DELIBERAZIONE DELLA GIUNTA REGIONALE 7 luglio 2021, n. 1096

Parco Eolico denominato "Spinazzola1" da realizzare nel territorio del Comune di Spinazzola (BAT) ed infrastrutture connesse da realizzare nel territorio del Comune di Montemilone (PZ), avente una potenza complessiva pari a 70 MWp. ID_VIP: 5100 Istanza di VIA Ministeriale ex art. 23 del D.lgs. n. 152/2006 e ss. mm. ii.

Parere Tecnico

OGGETTO: ID_VIP: 5100] Progetto di impianto eolico, denominato "Spinazzola1", composto da 11 aerogeneratori per una potenza complessiva pari a 70 MWp, da realizzarsi nel territorio comunale di Spinazzola (BAT), con infrastrutture di connessione alla rete elettrica di trasmissione nazionale ricadenti nel territorio comunale di Montemilone (PZ), proposto dalla società ITW Spinazzola 1 S.r.l. con sede legale in Via del Gallitello, 89 – Potenza.

Figura-2: Particolare del tracciato del cavidotto e dalla WTG n.9 in relazione al SIC

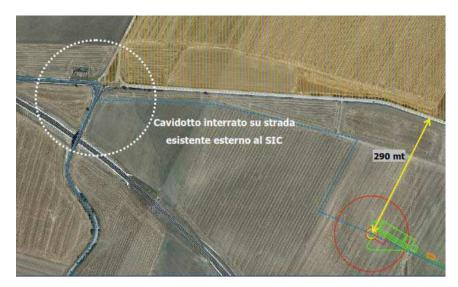
Infine, l'impianto eolico in oggetto non rientra nella perimetrazione del SIC Valloni di Spinazzola, ma il cavidotto interrato, realizzato su strada esistente, per un breve tratto ne lambisce il confine.

In realtà il cavidotto corre per 800 metri ca. entro i 200 metri di fascia di rispetto del SIC e dalla figura seguente si evince che il cavidotto non corre interrato su strada esistente.

Figura-3: Inquadramento delle interferenze (cerchi gialli) tra aerogeneratori, cavidotto ereticolo idrografico, /TW_SPZ01_AM_01_AMB.pdf, pg.25 di 109

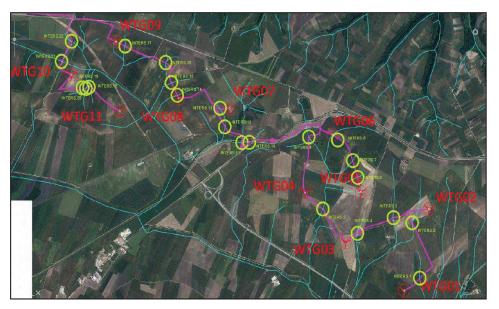
Dalla consultazione della Carta Idrogeomorfologica dell'AdB, si rileva che alcuni aerogeneratori sono posizionati a meno di 150 m dal reticolo e che alcuni tratti della rete di cavidotti interrata MT interseca il reticolo idrografico le cui aree di pertinenza sono disciplinate dagli art. 6 e 10 delle NTA del PAI e per i quali è stato, dunque, redatto idoneo studio di compatibilità idrologica ed idraulica, come previsto dalle succitate NTA.

Il proponente afferma, inoltre, che "nei punti in cui si avrà interferenza con l'asta fluviale, l'interferenza sarà risolta con l'utilizzo della trivellazione orizzontale controllata (TOC), ad una profondità di 2 mt rispetto al fondo alveo, in maniera da non interferire in alcun modo con i deflussi superficiali e con gli eventuali scorrimenti in subalvea".

Indubbiamente il Parco presenta notevoli impatti rispetto alla componente idrogeologica. Per tali aspetti, sarà parte integrante il parere reso dall'Autorità di Bacino.
